スラリー安定化処理に向けた設計について

2021年7月12日

東京電力ホールディングス株式会社

【参考】 前回コメント回答

保管容器断面概略図

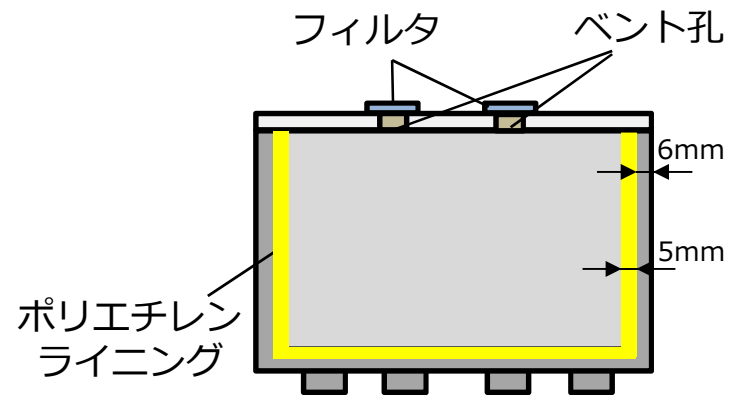
コメント	回答
気液界面や接液部において，腐食進展速度が大きくなると報告されているものもあるが，今回の評価は過小評価ではないのか。	脱水物には水分が含まれているが液体の層は形成されず，模擬脱水物の経時変化調査においても脱水物の含水量は経時的に低下傾向にあることを確認しており，固体廃棄物貯蔵庫第9棟にて保管容器内での保管中には，液体の層は形成されないため，気液界面による腐食影響は低いと考える。これより，脱水物の性状や設備環境を踏まえた腐食評価を実施した。
十分な耐食性を有した材料で容器を構成しているのか。	脱水物の性状から塩分が含まれているため，保管容器の鋼板として，ステンレス鋼は腐食速度の大きな局部腐食を発生し，短期間で貫通するおそれがある。一方，炭素鋼はゆっくりと全面腐食するため，腐食代を考慮した設計とすることで，長期使用に適していると考えます。
脱水物による腐食メカニズムが明確ではない中で，簡単なメカニズムで考えないで欲しい。	本評価では脱水物の性状や設備環境を踏まえた腐食評価を行っているが，スラリー脱水物の保管は，国内において初めての事例であることから，模擬脱水物を用いた調査や保管開始以降の性状確認など知見拡充を図っていく。

- 脱水物保管容器（以下、「保管容器」）仕様は以下の通り。
 - 材質：SS400（蓋以外の内面にはポリエチレンライニングを施工）
 - 寸法：縦 約 2 m × 横 約 2 m × 高さ 約 1.3 m
 - 内容積：約 5.2 m³
- 放射線分解で発生する水素の容器内の濃度が可燃限界濃度を超えないようベント機構を設置。また、固体廃棄物貯蔵庫に収納し、建屋は換気して水素が滞留しないように管理。
- 保管容器の腐食防止の観点から、外面は塗装を施し、内面にはポリエチレンライニングを施工。なお、保管容器の鋼板（炭素鋼）の溶接部は、選択腐食が生じないように、溶接材料の成分を工夫する。

イメージ (平面図)

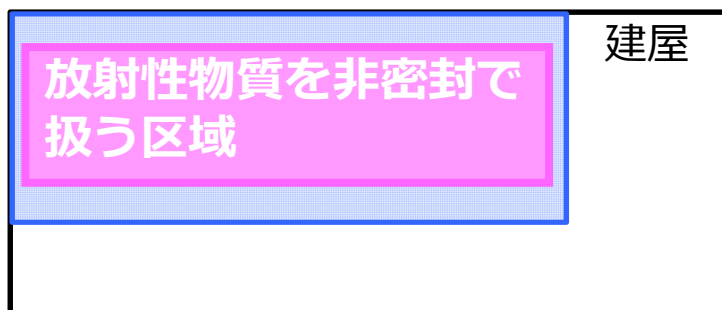
原子力規制庁殿の要求	当社の設計方針
非密封の放射性物質は、限定された区域内で取り扱う設計とすること。その区域は気密性の確保・負圧維持などにより、放射性物質を漏えいさせない設計とすること。	非密封の放射性物質を取り扱う区域をダスト取扱エリアとして限定する。ダスト取扱エリアは負圧を維持することにより、放射性物質を漏えいさせない設計とする。
非密封で扱う区域の外側に中間的な区域を設け、漏えいした場合にもその中間的な区域内に保持することができる設計とすること。	ダスト取扱エリアの外側にダスト管理エリアを設け、ダスト取扱エリアから漏えいした場合、ダスト管理エリア内にて放射性物質を閉じ込める設計とする。
放射性物質を非密封で取り扱う区域内において常時負圧維持及び浄化機能を備えた排気設備による管理、並びにダスト濃度の警報管理を行うこと。	放射性物質を非密封で取り扱う区域内の負圧を維持し、浄化機能を備えた排気設備による管理を行い、ダスト濃度の警報管理を行う設計とする。
